Projet éolien des Saules

REPONSE A L'AVIS DE LA MISSION REGIONALE D'AUTORITE ENVIRONNEMENTALE

Août 2019

Schéma de principe du calcul de la distance réelle entre le bout de la pale et la végétation

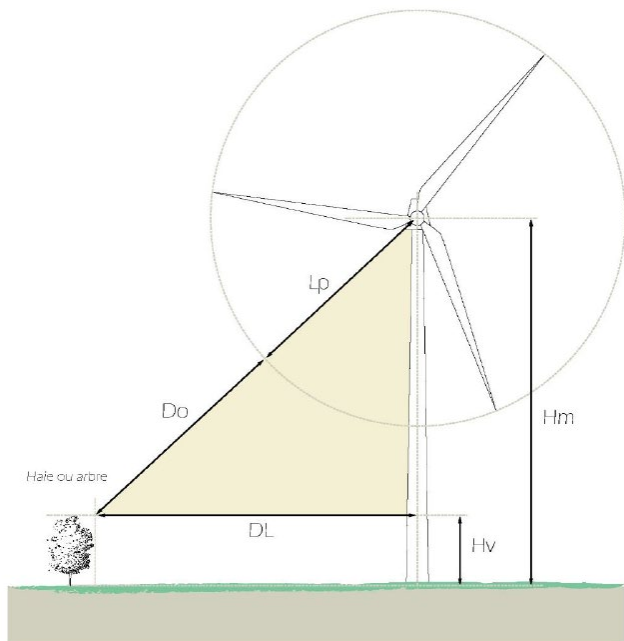
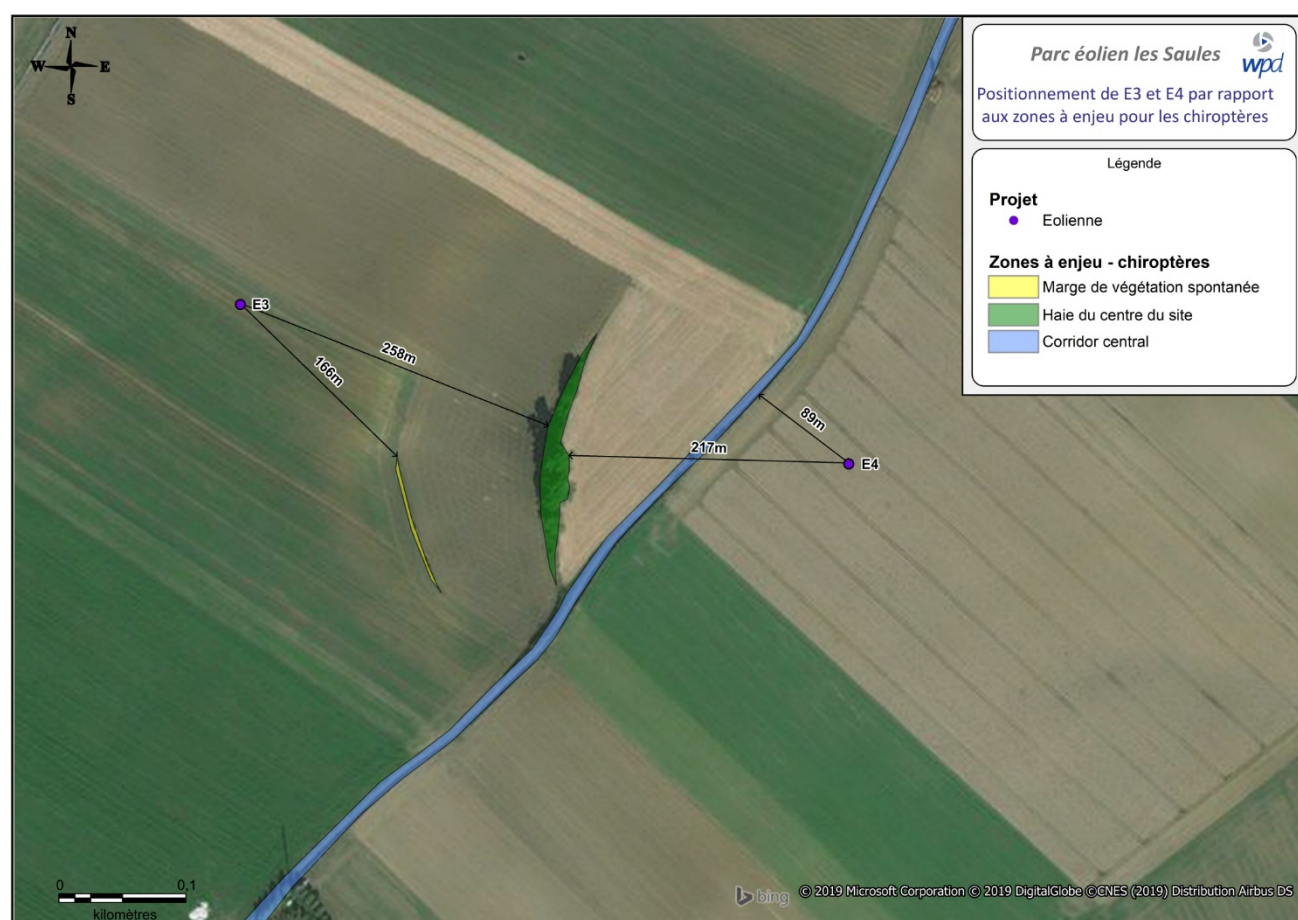
Les éoliennes E3 et E4 sont situées à moins de 200 mètres en bout de pales des zones à enjeux forts (carte 6 page 197). Plus précisément, l'étude annonce :

- Une inter distance de 89 m entre E4 et le corridor central (page 220). Cette distance est tronquée puisqu'elle s'étend depuis le centre du mât, soit à environ 20 m en bout de pales ;
- Une inter distance de 169 m entre E4 et la haie au centre du site (page 182). Cette distance est majorée puisqu'elle s'entend entre le bout de pale et la canopée et non en projection au sol et ne prévoit donc pas que les boisements vont se développer ;
- Une inter distance de 206 m entre E3 et la haie au centre du site (page 182), de la même façon majorée. De surcroit, et comme développé supra, l'étude n'a pas considéré la haie arbustive plus près encore, à environ 100 m.

L'autorité environnementale recommande de présenter clairement les distances aux zones à enjeux forts depuis les bouts de pales des éoliennes et en projection au sol.

Dans le cadre du projet du parc éolien des Saules, un calcul des distances minimales entre le bout des pales et la végétation a été réalisé pour les éoliennes proches de zones à enjeu fort, c'est-à-dire pour E3 et E4. Ces distances se doivent d'illustrer au mieux la réalité du terrain, c'est pourquoi deux types de distances sont présentées :

- La distance au sol entre le pied de l'éolienne et l'objet considéré, ici la haie arborée au centre du site (DL dans le schéma ci-dessous) ;
- La distance minimale possible entre la pointe des pales et l'objet considéré, ici la haie arborée au centre du site (Do dans le schéma ci-dessous).

Cette dernière distance est calculée au moyen du Théorème de Pythagore comme l'illustre le schéma ci-dessous et avec des grandeurs suivantes :

- Longueur de pale : **Lp = 70 mètres** ;
- Hauteur au moyeu : **Hm = 110 mètres** ;
- Hauteur de la végétation (ou de l'obstacle), soit la hauteur de l'arbre ou de la haie la plus proche de l'éolienne considérée : **Hv = 10 mètres** (y compris pour le corridor central, de manière à être conservateur) ;
- Distance horizontale entre le mat de l'éolienne considérée et la frange extérieure de la végétation la plus proche : **DL**, mesurée par cartographie sur les vues aériennes.

Les calculs permettent d'évaluer la distance directe (distance oblique **Do**) entre le bout de la pale et le sommet de la végétation la plus proche. Il s'agit ainsi de la distance minimale entre la zone de rotation des pales et toute structure arborée, considérée en trois dimensions.

On obtient ainsi les distances suivantes :

Corridor central		Haie du centre du site		Marge de végétation spontanée	
	DL	Do	DL	Do	DL	Do
E3	336 m	280 m	258 m	206 m	166 m	124 m
E4	89 m	63 m	217 m	169 m	333 m	278 m

Dans tous les cas, l'extrémité des pales des éoliennes sera toujours à plus de 50 mètres des haies et autres zones à enjeu fort, conformément aux recommandations de l'étude écologique.
